## Anlage 1: Beurteilung der Wettbewerbsarbeiten

Wettbewerb  
Schulneubau  
Grundäckergasse 14  
1100 Wien

## Projekt 08 – Kennzahl 617617 – 3 Anerkennung

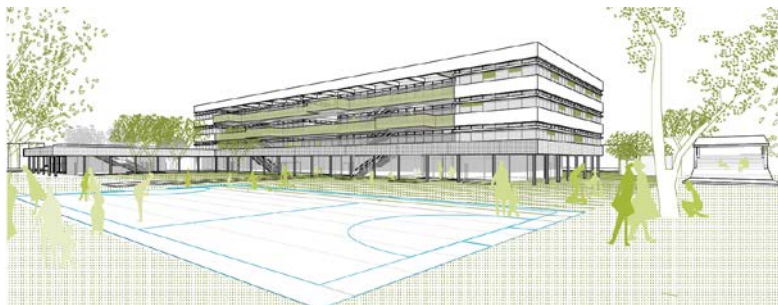
Ein eingeschossiger orthogonaler Sockel entlang der Grundäckergasse trägt eine 3 geschossige Sonderform, die städtebaulich unruhig erscheint.

Die Anordnung der solitären Bildungsräume wirkt übertrieben. Die eng überspitzte Fassadenausbildung wird kritisch bewertet und scheint konstruktive Probleme zu erzeugen.

Die extreme Trakttiefe im Sockelgeschoss ist hinsichtlich einer ausreichenden Belichtung als kritisch zu sehen.

Die Zonierung der Bildungscluster und der Multifunktionsflächen mit einer guten Belichtung werden als positiv und spannend für die Schülerinnen und Schüler gesehen. Bei aller Komplexität in der Anordnung der Bildungsräume wird durchaus eine hohe innenräumliche Qualität gesehen.

## Projekt 10 – Kennzahl 221118

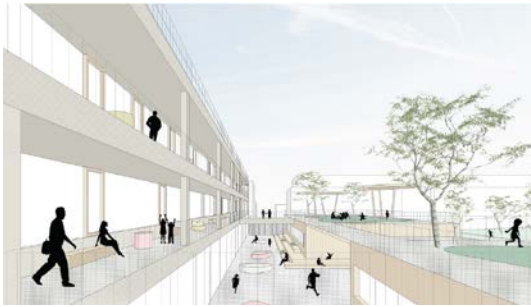
Die L-förmige Ausbildung des Baukörpers erzeugt einen geschützten Freiraum und eine Öffnung zum Neubaugebiet.

Die Süd-Ost-Ausrichtung wird allerdings aufgrund der Verschattung des Gartens kritisch gesehen. Positiv gewertet werden die Offenheit des Erdgeschosses und die Blickbeziehungen in den Außenraum/Garten.

Das Gelenk mit der Haupteinschließung und den Zugängen zu den Bildungscluster wirkt gelungen, funktioniert brandschutztechnisch jedoch nicht mit den offenen Garderoben.

## Projekt 22 – Kennzahl 010898

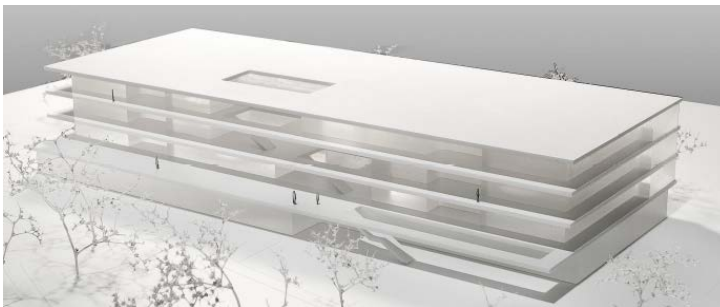
Der Entwurf bildet einen langgezogenen Riegel der leicht versetzt zur Grundäckergasse positioniert ist.

Als nachteilig wird die Ausrichtung der meisten Bildungsräume nach Süden gewertet. Die große Trakttiefe scheint keine ausreichende Belichtung der Multifunktionszone zu ergeben. Die schmalen Stichgänge zu den WC-Anlagen erscheinen problematisch. Der Müllraum weist keine interne Verbindung auf.
